Acuerdo 1581 Por el cual se aprueba la incorporación del cambio en los límites de generación y absorción de potencia reactiva de las unidades 2, 4 y 5 de la planta de generación Guavio y las respectivas curvas de carga

Acuerdo Número:	Fecha de expedición:	Fecha de entrada en vigencia:
N° 1581	04 Agosto 2022	09 Agosto 2022

Figura 1: Curva de Carga Unidad 2 Central Guavio

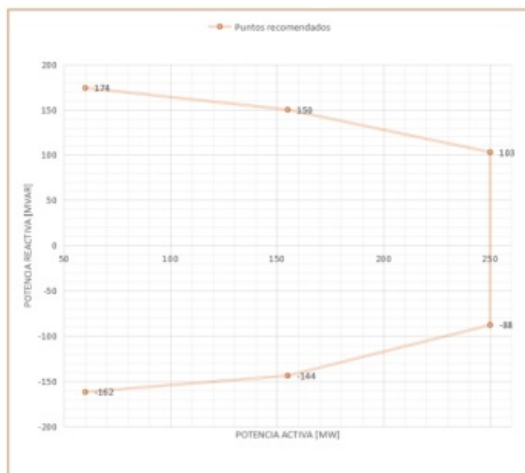
Aprobar la declaración de una nueva curva operativa de carga de las unidades 2, 4 y 5 de la planta de generación Guavio, en las que se define la capacidad para entrega y absorción de potencia reactiva de las plantas en función de la potencia activa generada, como se presenta a continuación:

Planta	Parámetro a modificar	P [MW]	Q [Mvar] Valor Anterior	Q [Mvar] Valor Nuevo
Guavio 2	Capacidad de absorción de reactivos	60	-150	-162
		155	-119	-144
		250	-88	-88
	Capacidad de generación de reactivos	60	181	174
		155	163	150
		250	100	103
Guavio 4	Capacidad de absorción de reactivos	60	-150	-162
		155	-119	-144
		250	-88	-88
	Capacidad de generación de reactivos	60	181	166
		155	163	146
		250	100	100
Guavio 5	Capacidad de absorción de reactivos	60	-15	-162
		155	-15	-144
		250	-15	-88
	Capacidad de generación de reactivos	60	15	171
		155	15	148
		250	15	100
